AV LØSNING
ARBEIDSPASSUTFORMING
NTNU-Sit

Presentasjon 05.02.18

KOMMENTARER/ INNSPILL FRA STATSBYGG

På løsning datert 15.12.2017

Skisse etter innspill på antall i institutt – 6.etg.

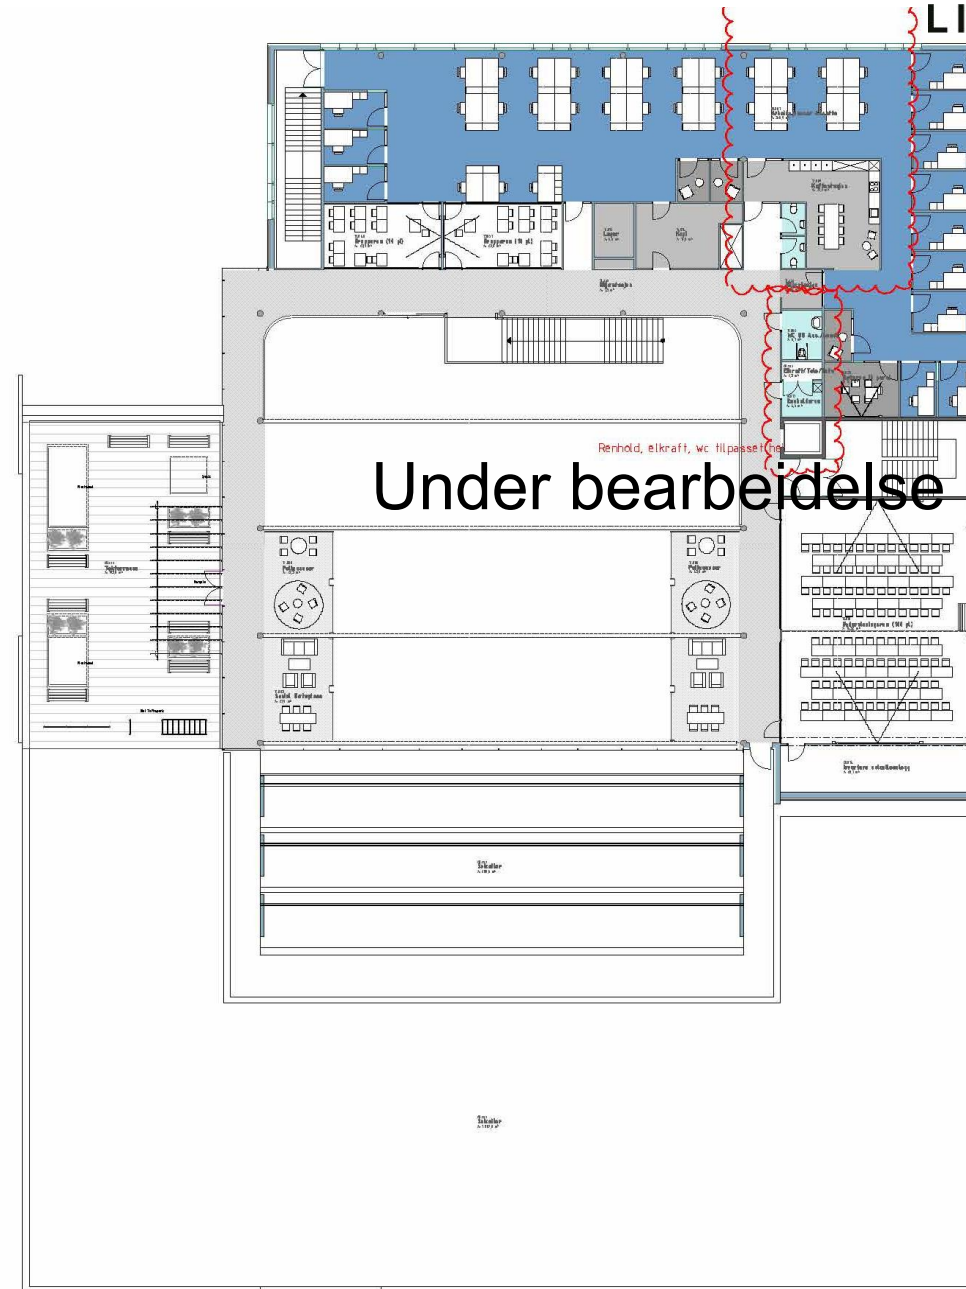
Generelt: Vi vet at dette skal knas ytterligere, men kommer likevel med noen detaljerte kommentarer.

Vi mener disse skissene viser en god utvikling på arbeidsplasskonseptet og ser positivt på at et større areal i plan 6 er tatt i bruk til arbeidsplasser.

Riktig nok; ved å blande cellekontorer og åpne løsninger, – får cellekontorene tilgjengelighet til støttefunksjonene til de åpne løsningene og får dermed en både og løsning.

Bygningskroppen har en utforming som er lettere å tilpasse til åpne løsninger. Derfor viser disse skissene cellekontorer som int.ark. selv påpeker, noen utfordringer i forhold til dagslys.

Plan 5:

Det er trafikkareal bak åpne arbeidsplasser inn til cellekontorer og multirom/ stillerom flere steder – det er uheldig.

Toalett med adkomst direkte fra åpent landskap i Institutt ISA og Institutt ISB, det må unngås.

Noen åpne soner som f.eks. hos Institutt ISA i syd-vestre hjørne og mot syd, har henholdsvis to multirom på 16 ansatte og ingen multirom på 12 ansatte. Multirommene som ligger innenfor sonen for Institutt ISB er for langt unna.

Sonen tilegnet ISB derimot har flere multirom i tilknytning til cellekontorene. Dette må balanseres bedre.

Sonen mot syd i Institutt INB, er noen cellekontor lagt inn mot midten av bygget (mot arkiv og toaletter), og trafikken styres dermed ut mot fasaden og de åpne arbeidsplassene. Disse blir da utsatt for mye trafikk «bak ryggen», noe som er uheldig.

Plan 6:

I sonen til Institutt IPH ser det ut som det er flere cellekontor mot trapperommene er uten dagslys?

Det ligger et multirom i et område hvor det bare befinner seg cellekontorer...

Mot nord er det bare to multirom til 27 arbeidsplasser i åpen løsning, – det er for knapt.

De tre plassene mot grupperommene/ mot midten av bygget, har fått en mindre optimal plassering og bør endres. Disse har helt tilfredsstillende dagslyskrav og vi ser ikke noe problemer med plasseringen av disse– kontorene må ligge som de ligger for å ikke blokkere kommunikasjon, det som er litt dumt med denne plasseringen er at det må stenges mot grupperommene og transparentheten som dette gir vil forsvinne. Man kan ha glassfelt i ovre del av vegg for å få lysgjennomstrømning begge veier. Det gir noe ekstra til grupperommene.

Svar fra LINK Arkitekter:

På generell basis kan vi si at konseptet som ligger til grunn i konkurranseforslaget går på en løsning med åpne landskap.

Vi har etter ønske fra NTNU/Statsbygg gjort en studie på å klare å tilrettelegge en miks av både cellekontor og åpne plasser. I denne bestillingen foreligger en stor andel cellekontorer i forhold til utgangspunktet og arealet som var avsatt til ansatte areal. Vi har tatt i bruk 200m² ekstra areal (tidligere avsatt til masterstudentene) for å kunne klare å løse brøken med antall cellekontor.

Svar fra LINK Arkitekter: Vi etterstreber å legge adkomst til kontorer fra siden i alle tilfeller, men med det antallet cellekontorer som er ønsket å få inn så lar det seg ikke løse i alle tilfeller. Det er spesifikt i hjørnesonene man får noen som må passere bak ryggen for å komme til kontorer. Det vil ikke være voldsom trafikk, det er snakk om eieren av kontoret, det er ikke verre enn at du må gå bak ryggen til noen for å komme seg inn til den innerste plassen i åpent landskap. De områdene dette gjelder for har vi lagt inn litt ekstra areal bak for å prøve å veie opp for dette. Ved institutt ISA nederst i hjørnet er kanskje den mest «ugunstige» situasjonen men akkurat i dette området er det overdekning av plasser og man har mulighet til å fjerne 2 stk. plasser i dagens situasjon.

Svar fra LINK Arkitekter: Vi ser på om vi kan justere dette slik at døren kommer ut i kommunikasjonsarealet – men når det er sagt så er det forrom på toalettet og man kan legge løst inventar slik at dette ikke blir sjenerende.

Svar fra LINK Arkitekter: I ISA sin sone har de nær tilgang på 6 multirom fordelt på 26 ansatte i åpent landskap 4 av de er vent inn mot arbeidssone 2 av de er tilgjengelig fra kommunikasjonsåren noe som er hensiktsmessig i forhold til at man slipper å ta med studenter o.l inn i arbeidssonen for ansatte. Etter normen så er dette en overdekning på multirom. ISA`s sone som grenser mot ISB så har man to multirom ved inngangen av arealet maks. 25m å gå til nærmeste stillerom – alternativt kan man fjerne et kontor i denne sonen for å løse dette.

Her har vi plassert dette slik for å få inn mest mulig lys i arealene til de som skal sitte åpent – det medfører som du sier at gangbanen vil gå forbi der de sitter. Dette er et relativt lite areal og det faller seg naturlig at ISB vil bruke den inngangen som ligger nærmest institutt ISB så mest sannsynlig er det trafikken til de 3 tilhørende cellekontorene det er snakk om, noe som er lite. Men for følelsen av å sitte med ryggen åpen foreslår vi å sette opp løst inventar som kan skjerme og gi en følelse av skjerming. Legger man alle kontorene ut mot vindu så vil dette oppleves som en korridor og man får lite lys inn i multirommene.

Svar fra LINK Arkitekter: Disse er lagt inn med glass i front og på siden – det må på generell basis gjøres en ny dagslysberegning for å se om kontorene er innenfor kravene. Gjelder flere områder.

Svar fra LINK Arkitekter: hele området sett på samlet og dette er et egnet sted å legge et multirom der man kan ha studenter inn uten å måtte påvirke det åpne landskapet– ellers så er dette rett å slett området som er tilgjengelig Arbeidsplassene mot vinduene i nord bør deles opp i mindre grupper. Maks. 12 arbeidsplasser i en bolk. For å skape best mulig lysforhold så er det løst på dette viset. Vi ser ikke noe problem med å ha mer enn 12 mennesker i samme område. Disse tilhører samme institutt og har «felles agenda».

Svar fra LINK Arkitekter: I følge oppdraget så er det tallet vi har fått for den avdelingen...

Skal man ha flere plasser i åpent landskap så må noen cellekontor utgå.

Resultat av dagslysberegninger

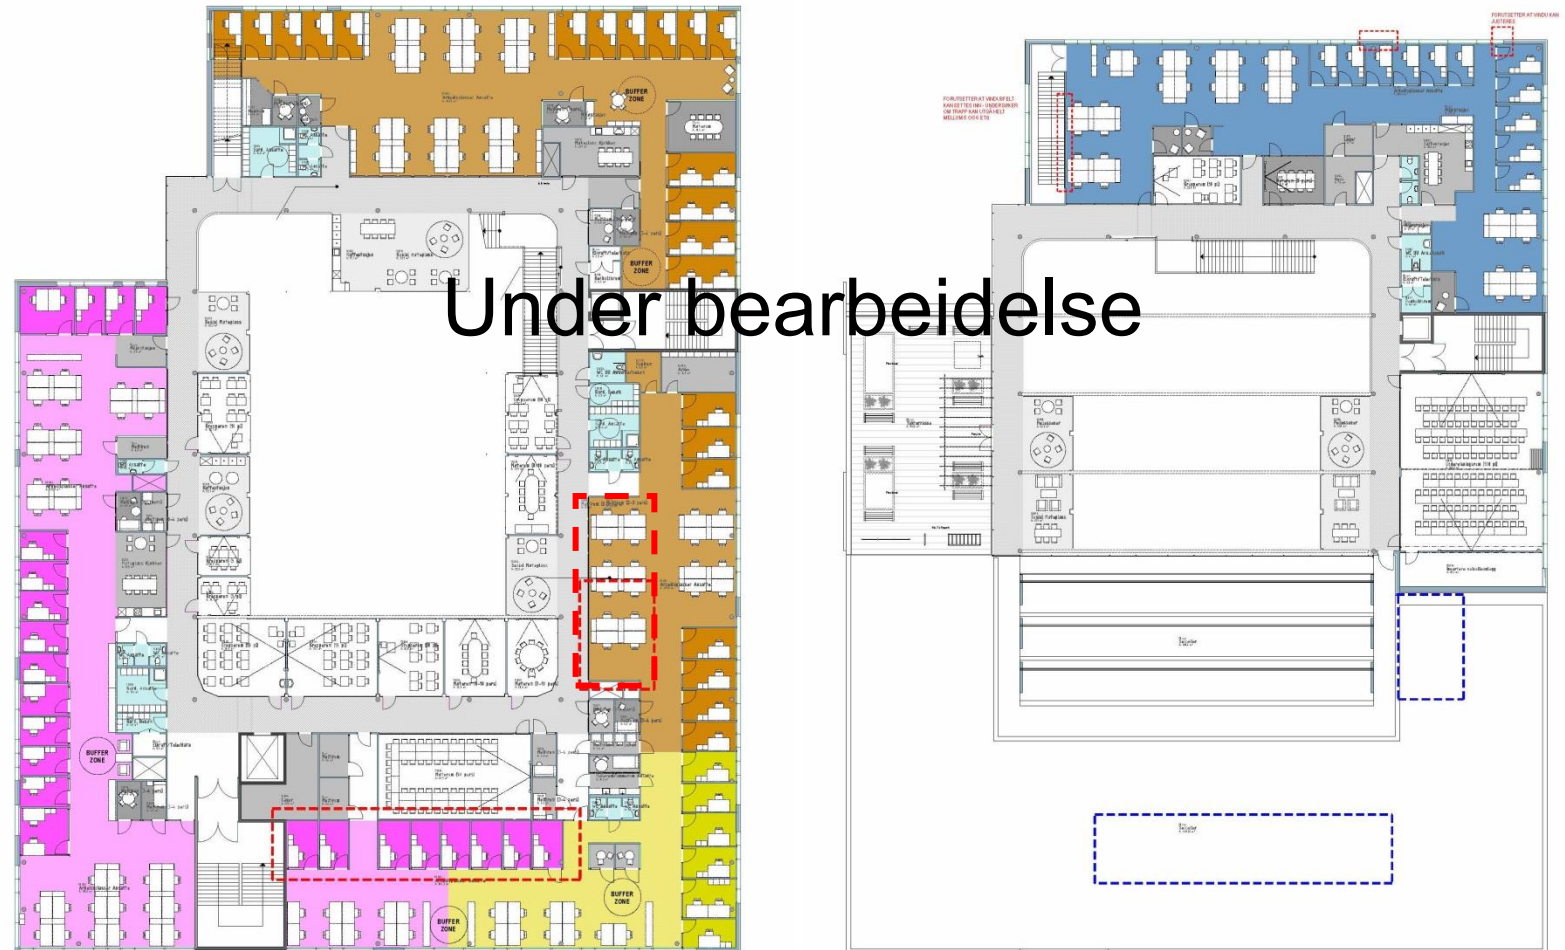
På grunn av at man har valgt å legge inn flere rom i de tidligere åpne miljøene – stenger dette for lysinnslipp i lokalene. Man lukker miljøet mer og man får større hinder for lyset å slippe inn.

Områdene stiplet i rødt oppnår ikke dagslyskrav og må vurderes.

DETALJERT LØSNING 5.ETG

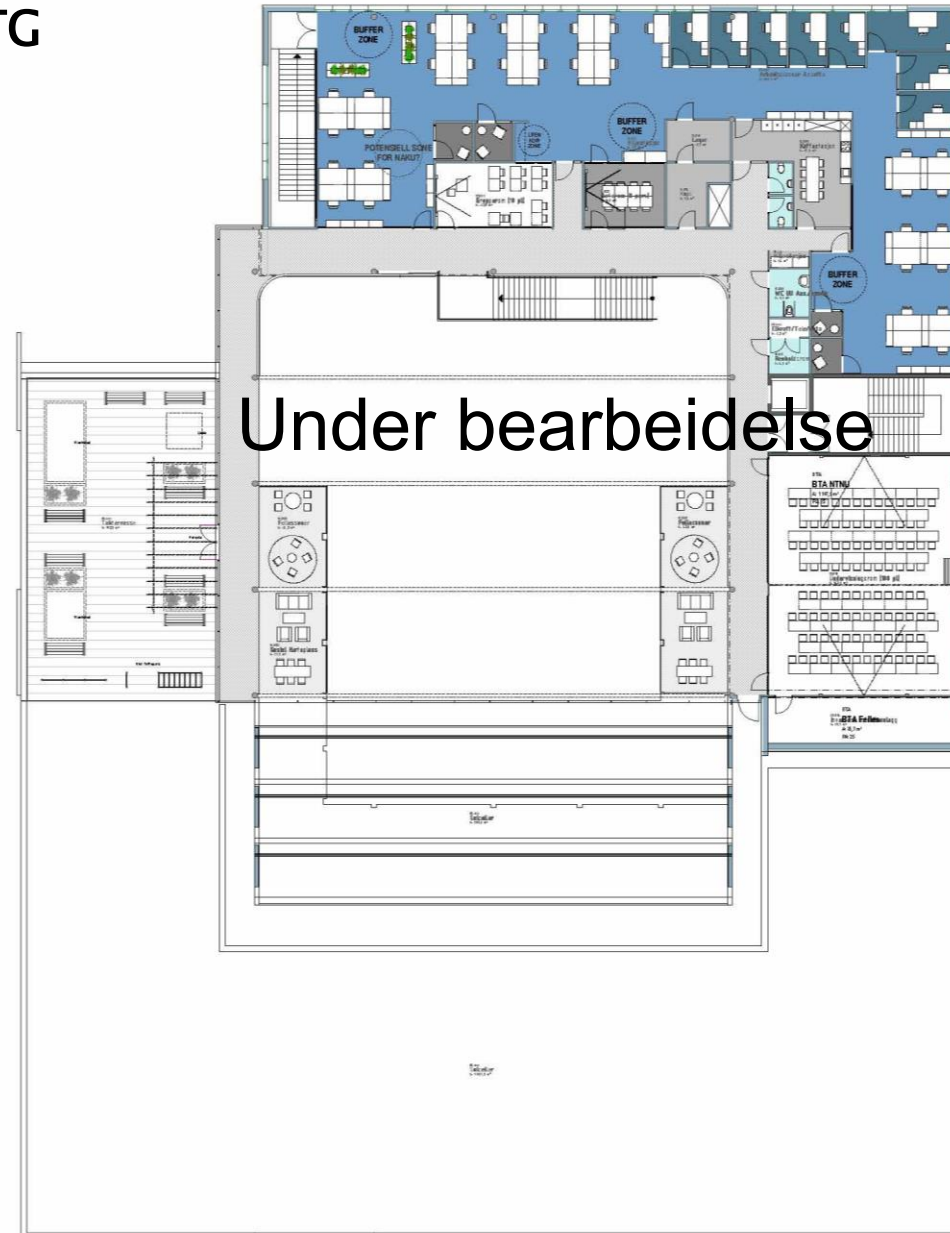
KOMMENTARER FRA STATSBYGG

ETTER LØSNING FOREVIST 17.01.18.

Det er også i denne løsningen tatt fra arealer i 6. etasje tiltenkt studentene og omgjort til arbeidsplasser for ansatte.

Plantegningene viser en løsning med faste arbeidsplasser; hvorav 18% cellekontorer og resterende arbeidsplasser i åpne gruppebaserte løsninger..

Ved å redusere antall cellekontorer fra forrige løsning (datert 12.01.2018) har gruppene med åpne arbeidsplasser fått bedre plasseringer i forhold til dagslys, utsyn og gangsoner, blitt strukturert bedre med tanke på antall i gruppene og med avstand og skjerming til soner som kan fremme støy, samt at de nødvendige støttefunksjonene som multirom, soner med variert møblering, sosiale soner og møterom er flere og lettere tilgjengelige.

Vi mener likevel at en ytterligere reduksjon av cellekontorer vil være positivt for samtlige arbeidsplasser og forbedre kvaliteten for hver enkelt arbeidsplass.

Plan 5:

Institutt ISA i syd-vestre hjørne og mot syd: 12 cellekontor til 13 ansatte og 54 arbeidsplasser i åpen løsning. (= 67 plasser / 66 ansatte)

Cellekontorene er samlet mot nord og langs fasaden mot vest. Rekken av cellekontor mot vest er redusert, noe som åpner for bedre lysforhold og plassering av de åpne gruppene mot syd. Plasseringen av cellekontorene er grei og vil fungere som en skjerming mot sosial sone med kjøkken, toaletter og inngang til sonen, – noe som vil medføre trafikk.

De åpne løsningene er samlet i fem grupper hvor ingen er for store eller uten skjerming eller avstand til andre grupper, og de har tilgang til multirom og soner med variert møblering i umiddelbar nærhet.

Institutt ISB syd-østre hjørne: 3 cellekontor til 3 ansatte og 14 arbeidsplasser i åpen løsning. (= 17 plasser/ 17 ansatte)
Her var vår tilbakemelding på forrige løsning at cellekontorene beslagla for stor del av sonen, og dermed areal som kunne vært tilgjengelig og positivt tilskudd for alle. **I denne løsningen er 3 av cellekontorene fjernet, og løsningen er langt bedre med tanke på innslipp av dagslys og fordeling av areal, men ytterligere redusering av cellekontor kan gi enda bedre forhold til plasser i åpen løsning i forhold til dagslys og soner med variert møblering.**

Institutt INB:12 cellekontor til 12 ansatte og 56 arbeidsplasser i åpen løsning. (= 68 plasser/ 68 ansatte)
Samtlige cellekontor er fordelt langs fasadene, og 8 arbeidsplasser i åpne løsninger ligger fortsatt mot atriet. Disse for nok dagslys i henhold til beregningene som er gjort, men vil nok likevel bli oppfattet som mindre attraktive.
I dette instituttets sone vil det ved å redusere med flere cellekontorer, øke kvaliteten til arbeidsplassene i åpne løsninger i forhold til plassering, gruppering, dagslys/ utsyn og gi mulighet for soner med variert møblering. Det kan også være behov for en større spredning i plassering av multirom.
